Lyngen North. Uavhengig kvalitetssikring av
områdestabilitetsvurdering

Lyngen North.

Kvalitetssikring av områdestabilitetsvurdering

Figur 1. Feil i datarapport, ref [2].

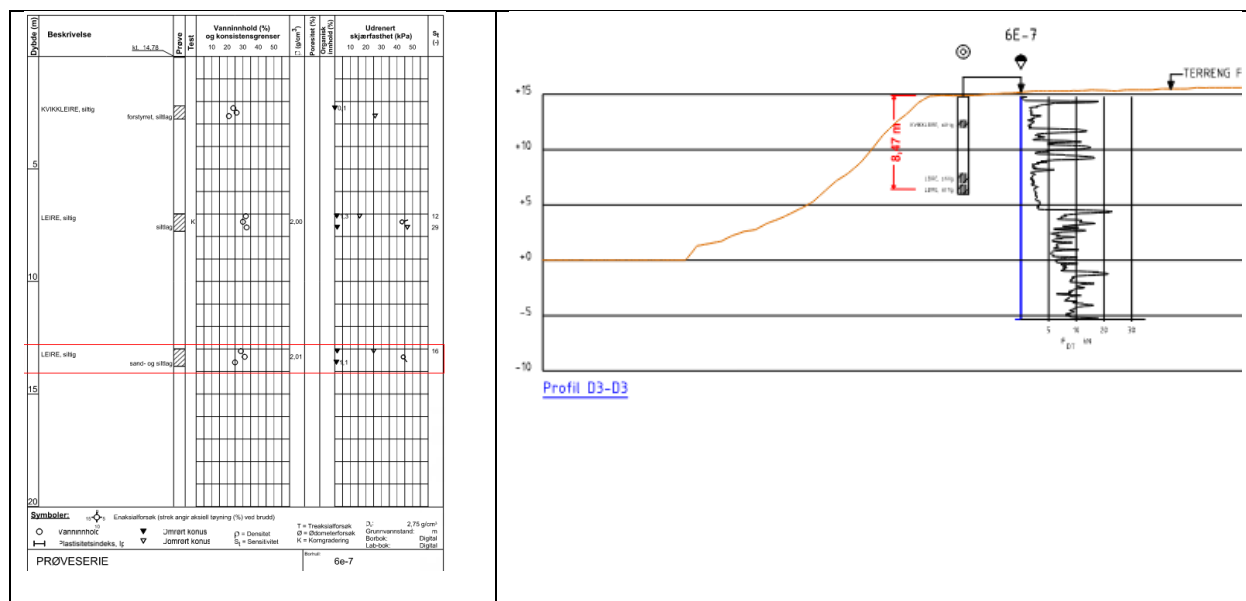
Vedr pkt 6E-7:

Det er uoverensstemmelse i datarapporten, ref [2], vedr dybden på dypeste prøvetakingen. I prøveserien er dypeste punkt angitt på 13-14 meters dybde, mens på profilet er dypeste prøvetaking angitt på 8-9 meters dybde, se Figur 1. På møtet 06.01.2023 opplyste Multiconsult at de hadde kontrollert borekortene og prøven var tatt mellom 13 og 14 meters dybde.

Figur 2. Profil med lagdeling, ref [1]. Mine kommentarer med rød tekst.

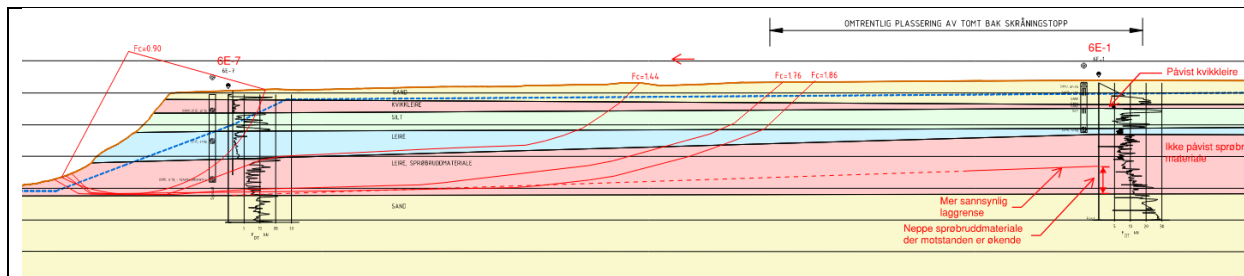
Vedr Pkt 6E-1:

Konusforsøk på prøver fra 4-5 meters dybde gir omrørt skjærfasthet på 0,08 kN/m², som er svært lavt, og dette er angitt som kvikkleire.

Videre er det angitt sprøbruddmateriale i 9-18 meters dybde. Her er det ikke tatt opp prøver så det er ikke dokumentert at det er kvikkleire. Totalsonderingen har imidlertid samme form som 6E-7 i denne dybden, og i 6E-7 er det i denne dybden påvist sprøbruddmateriale. Multiconsult har derfor antatt sprøbruddmateriale i 9-18 meters dybde.

Som kommentar anmerkes at spissmotstanden på totalsonderingen er stigende fra ca 10 meters dybde, som indikerer at det neppe er sprøbruddmateriale her, se Figur 2. Dette har imidlertid liten eller ingen betydning for beregnet stabilitet.
